【公報種別】 特許法第 17 条の 2 の規定による補正の掲載
 【部門区分】 第 7 部門第 3 区分
 【発行日】 平成 19 年 3 月 1 日 (2007.3.1)

【公開番号】 特開 2006-109286 (P2006-109286A)
 【公開日】 平成 18 年 4 月 20 日 (2006.4.20)
 【年通号数】 公開・登録公報 2006-016
 【出願番号】 特願 2004-295676 (P2004-295676)
 【国際特許分類】

【手続補正書】
 【提出日】 平成 19 年 1 月 15 日 (2007.1.15)
 【手続補正 1】
 【補正対象書類名】 明細書
 【補正対象項目名】 0 0 0 2
 【補正方法】 変更
 【補正の内容】
 【0 0 0 2】

【図 6】

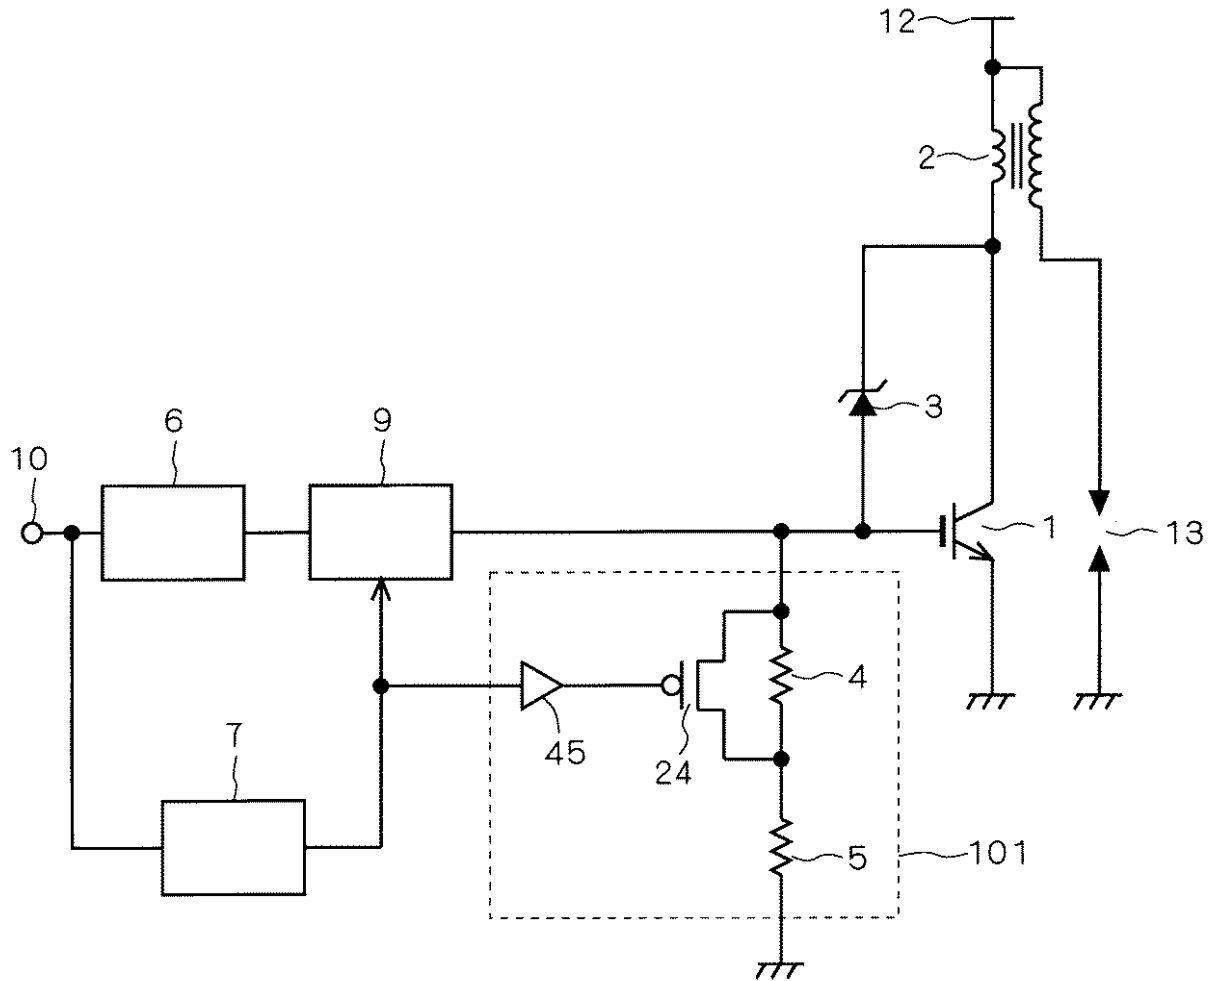
図 6 は、ゲート放電抵抗部 1 0 1 を P M O S トランジスタ 2 4 を用いて構成した構成例を示している。バッファ 4 5 の入力タイマー回路 7 の出力に接続され、バッファ 4 5 の出力が P M O S トランジスタ 2 4 のゲートに接続されている。P M O S トランジスタ 2 4 のソース・ドレイン間には抵抗 4 が介挿され、P M O S トランジスタ 2 4 のソースは I G B T 1 のゲートに接続され、ドレインは接地されている。本実施の形態では、抵抗 4 は大きな抵抗値の抵抗が用いられ、抵抗 5 の大きさは小さな値の抵抗が用いられるように構成されている。その他の構成は、図 1 に示した半導体装置と同一のため説明は省略する。また動作についても、図 1 の構成と同様のため省略する。

【手続補正27】

【補正対象書類名】図面

【補正対象項目名】図6

【補正方法】変更
